**Avis de la Mission Régionale d'Autorité environnementale
de Nouvelle-Aquitaine relatif à un
projet de parc photovoltaïque au sol
à Saint-Aubin et Savignac-sur-Lèze (47)**

n°MRAe 2022APNA129

dossier P-2022-13122

Objet : avis Permis de Construire - N° 4729522B0001

Figure n°2 – Plan de masse et raccordement du projet photovoltaïque (source : page 20)

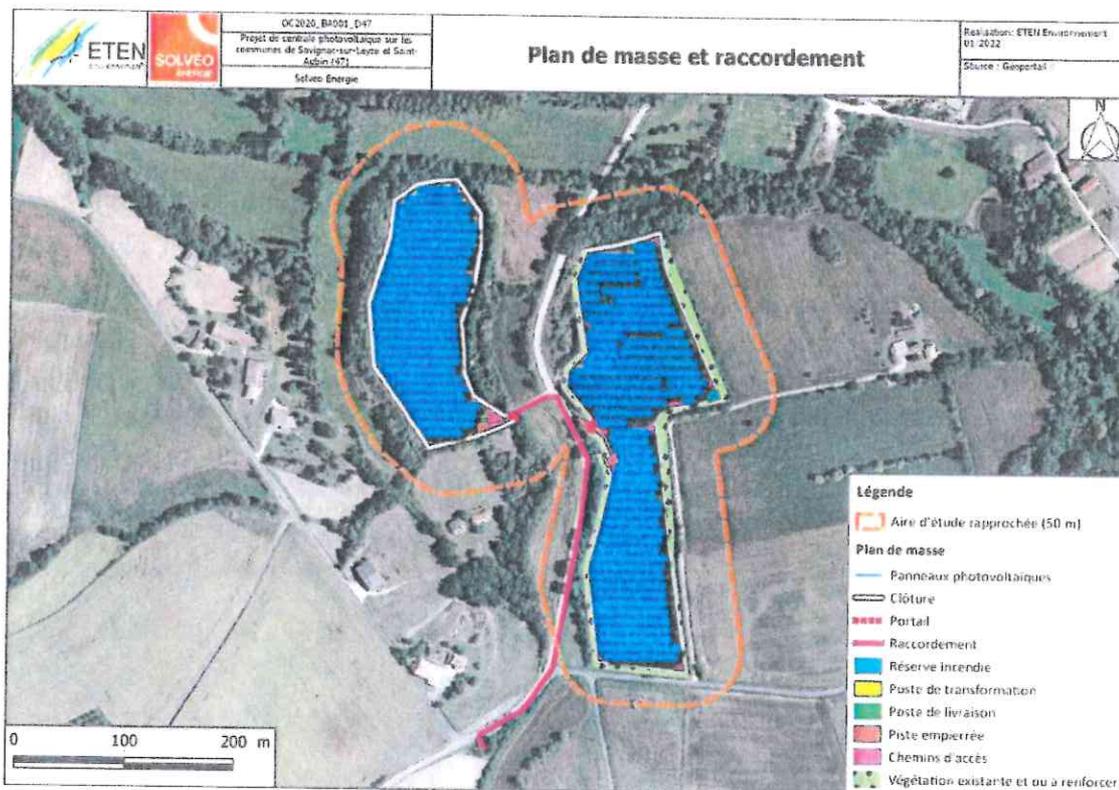
La MRAe recommande de préciser la longueur des pistes du projet. Des valeurs différentes apparaissant en effet dans l'étude d'impact : piste empierrée de 72 m et piste périphérique non revêtue de 1 555 m dans le descriptif du projet (page 15) ; piste empierrée de 108 m et piste périphérique non revêtue de 1 855 m dans la partie sur les impacts sur le milieu physique (page 134).

La MRAe recommande de justifier de l'option de raccordement étudiée dans l'étude d'impact plutôt que celle mentionnée lors du comité technique EnR. À défaut, l'étude d'impact devrait être complétée par une analyse des enjeux et impacts liés à un raccordement du projet au niveau du poste-source de Martiloque.

Figure n°3 – Profils altimétriques de l'aire d'étude (source : page 49)

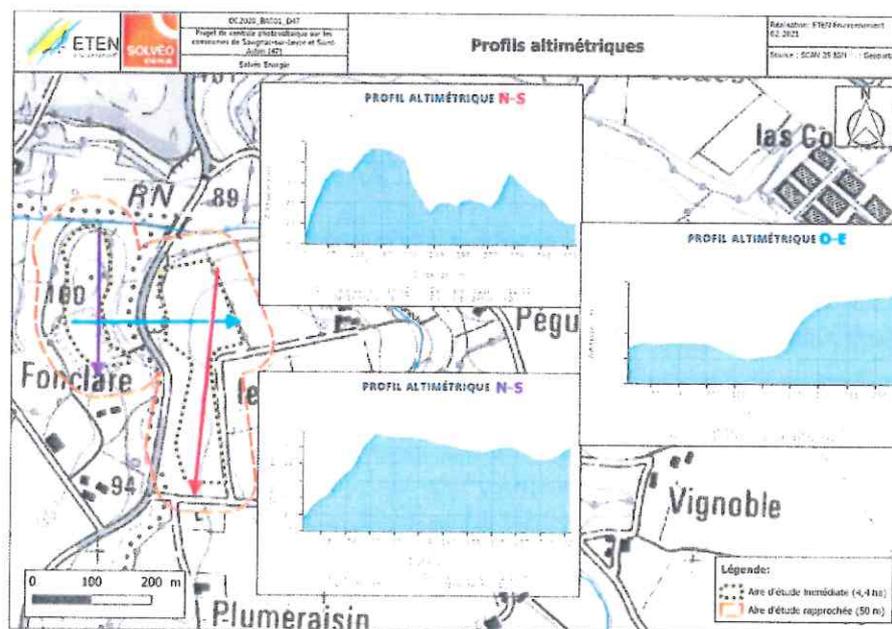
La MRAe recommande de préciser les surfaces et volumes concernés par le nivellement. Une meilleure prise en compte de la topographie des terrains et en particulier des pistes de circulation pourraient également permettre d'améliorer la gestion des eaux pluviales et la prévention de l'érosion des sols.
